**Oggetto:** D. Lgs. 152/2006. Valutazione di Impatto Ambientale statale integrata con la Valutazione d'Incidenza di cui al D.P.R. 357/1997 e Verifica Piano di Utilizzo Terre, ex D.P.R. 120/2017, art. 9 per il progetto: "Collegamento tra la S.S. 13 Pontebbana e la A23 - Tangenziale Sud di Udine (II lotto)" in Comune di Basiliano, Lestizza, Campofornido e Pozzuolo del Friuli.

Proponente: Regione Autonoma Friuli Venezia Giulia - Direzione Centrale Infrastrutture e Territorio.  
Comunicazione e richiesta parere.

Richiesta integrazioni

Figura 1 – archi secondari interessati da aumento di Traffico

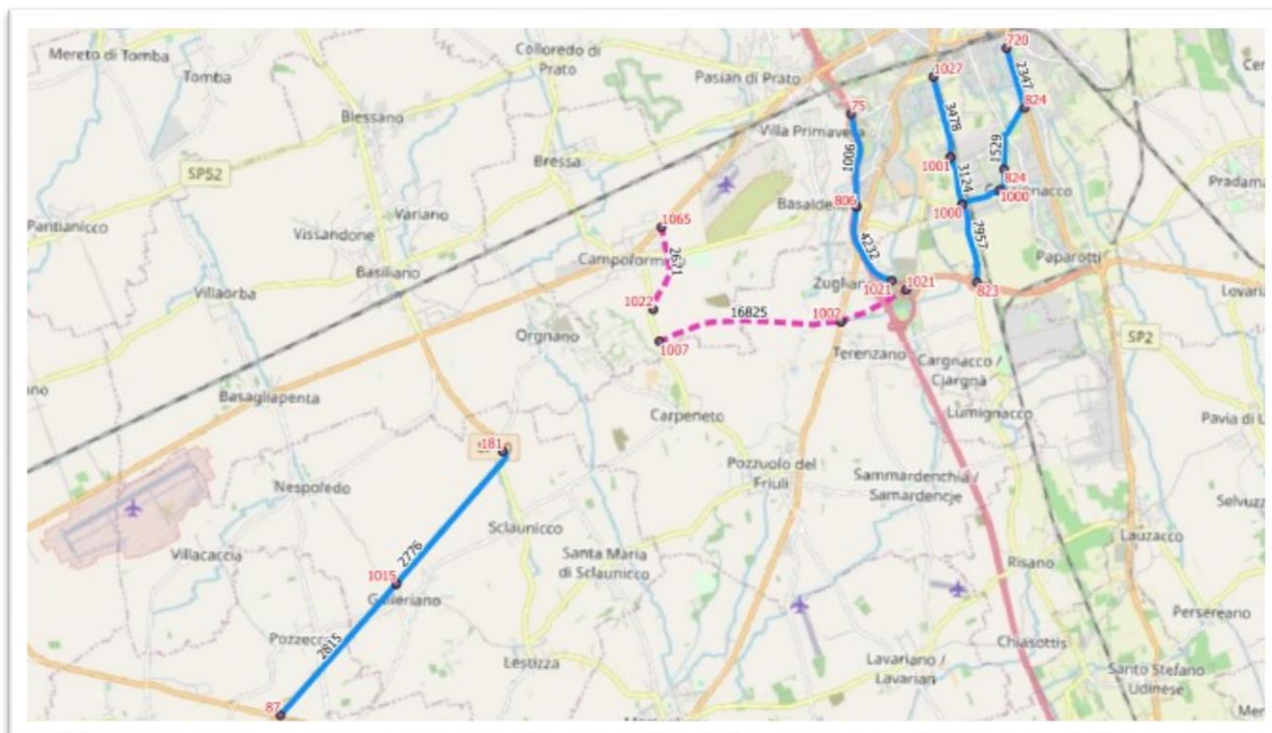
2. sono state identificate le tratte (in numero di 22) che comportano un aumento di tale indicatore per più 1000 veicoli equivalenti/giorno (Fig.1);
3. per tali tratte, si è verificata (su GIS) la prossimità o meno di edifici (Fig. 2);
4. si è approfondita la situazione in centro a Campoformido e Basaldella dove risulta un generale e consistente miglioramento.

In Fig.1 e in Fig. 2 sono rappresentati su cartografia gli archi (bidirezionali) su cui si registrano aumenti di TGM > 1000 veicoli equivalenti, specificando quali di essi si trovino in prossimità di aree edificate. Si riconoscono:

- un tratto della SP 98, presso Pozzecco e Galleriano
- la Tangenziale Ovest di Udine, presso Basaldella
- un asse di ingresso a Udine da Sud, attraverso via Lumignacco, con la diramazione di v.Selvuzzis, v.le Adenauer, v. del Partidor
- v.le Palmanova

Si richiede in ogni caso di effettuare un approfondimento relativo all'impatto conseguente all'eventuale aumento di emissioni acustiche ed emissioni in atmosfera su tali tratti di viabilità secondaria/ di accesso alla nuova arteria (cfr. Fig. 1 e Fig.2), ponendo particolare attenzione ai recettori interessati.
